改善箇所説明図

不具合内容及び原因

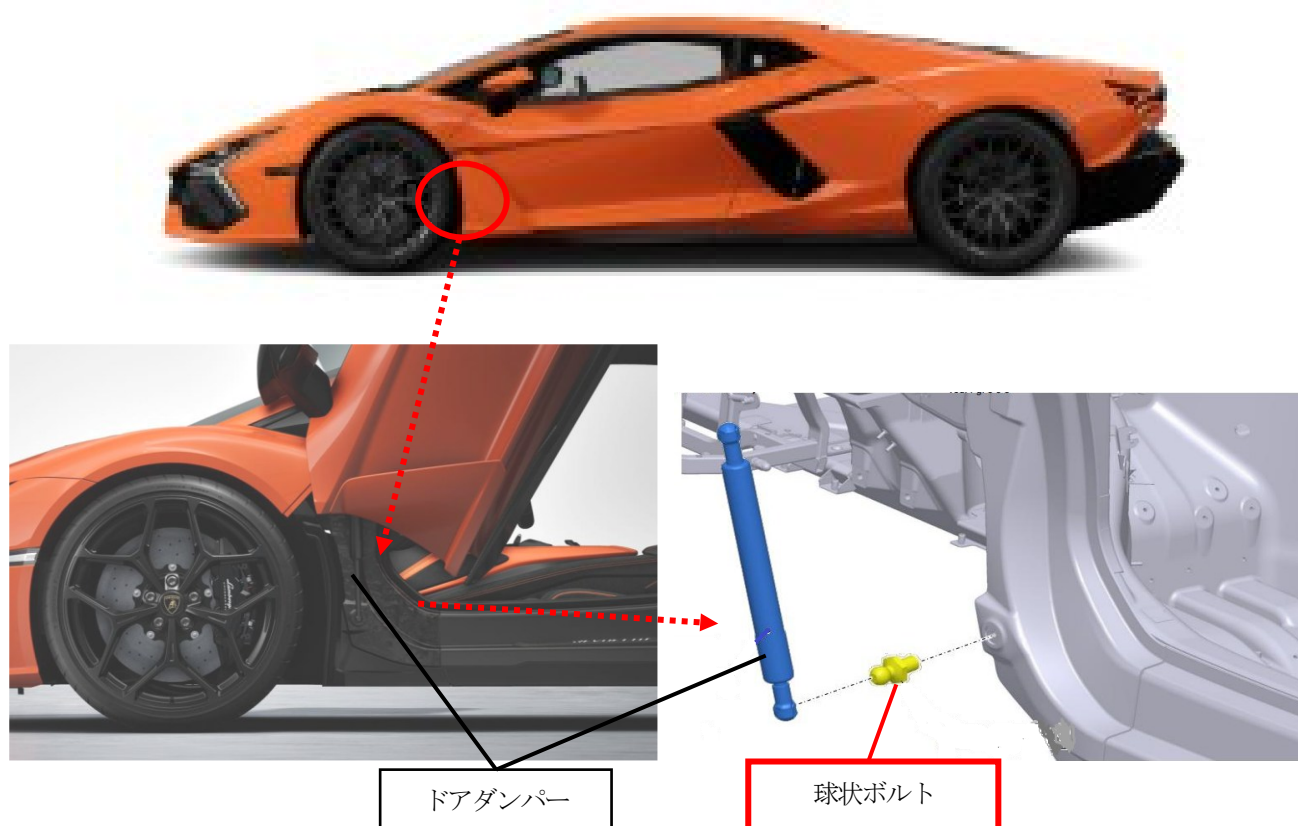
注： は改善箇所

左右ドア開閉時にドアを支えるダンパーを取付するための球状ボルトにおいて、組み付け作業が不適切なため、締め付けトルクが不足しているものがある。そのため、使用過程において当該ボルトが緩むことでドアダンパーが外れ、最悪の場合、ドアが閉じた状態で車内からドアを開けることが困難になる、または乗員の乗降時にドアが自重により意図せず下降して怪我をするおそれがある。

全車両、左右ドアダンパーの球状ボルトの締め付けトルクを確認し、トルクが不足している場合には適切なトルクで締め付けする。

識別：車両識別プレートの下側に、黄色で直径5mm程度のマークを塗布する。
